改善箇所説明図

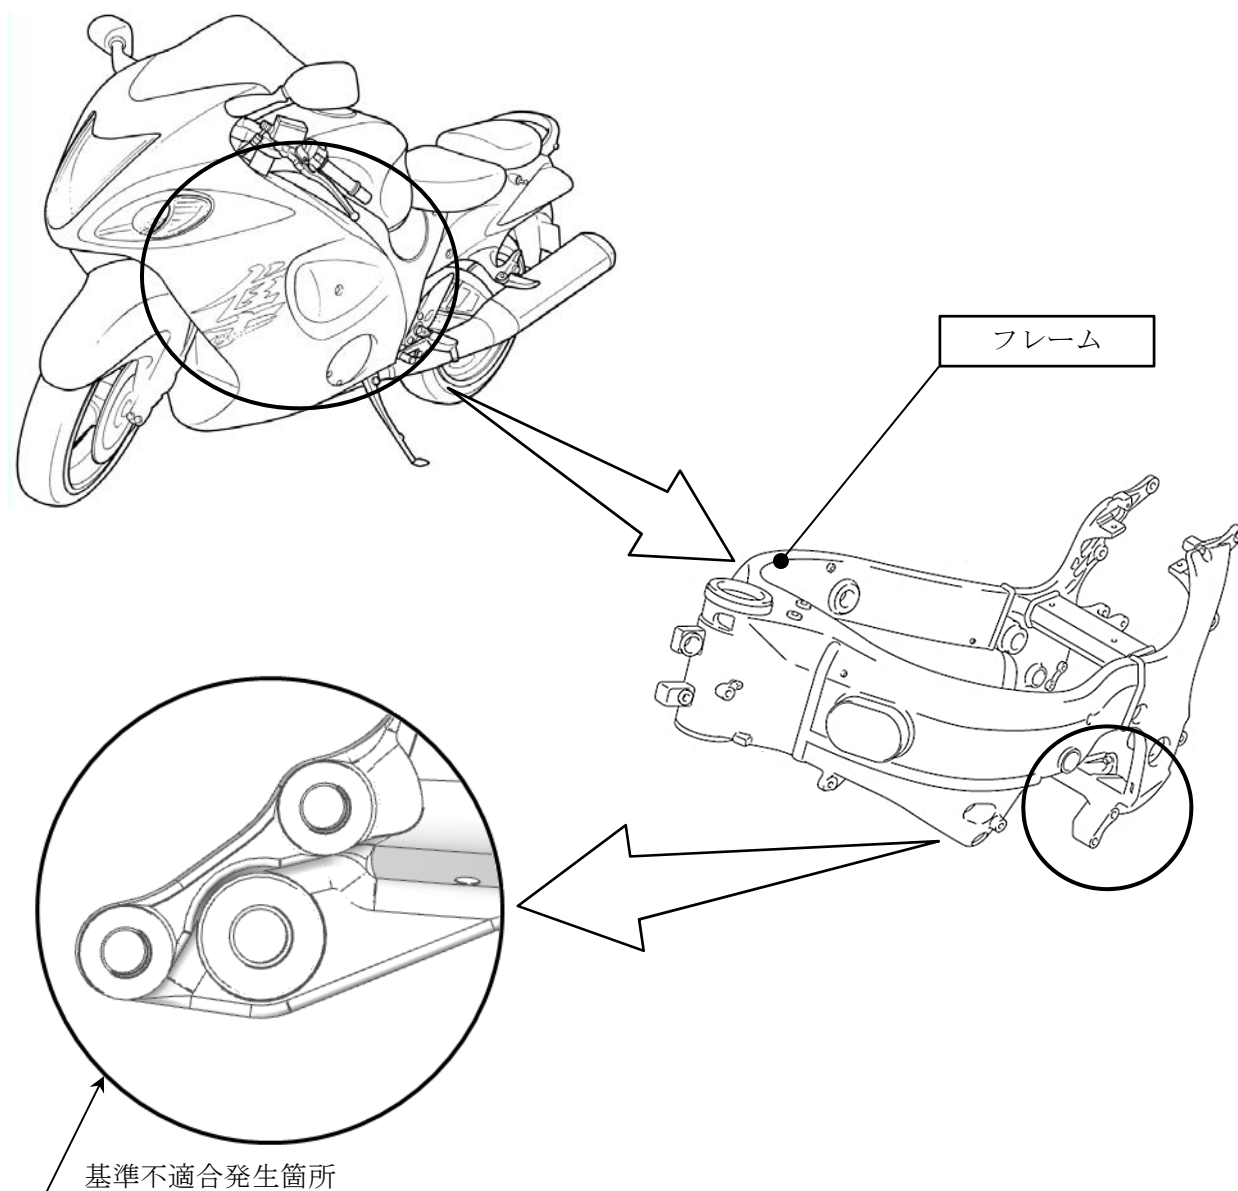
フレームの製造不良時の処理方法が不適切なため、フレームのサイドスタンドブラケット取付け部の硬度が低下している。そのため、フレームのサイドスタンドブラケット取付け部が損傷し、サイドスタンド使用中に車両が転倒するおそれがある。

全車両、フレームの裏側にある鋳造日記号を確認し、該当する車両は不具合のない車両に交換する。交換修理用部品に関してはフレームを新品に交換する。

識別：車わく（車台番号打刻位置付近）に緑色のシールを貼付する。
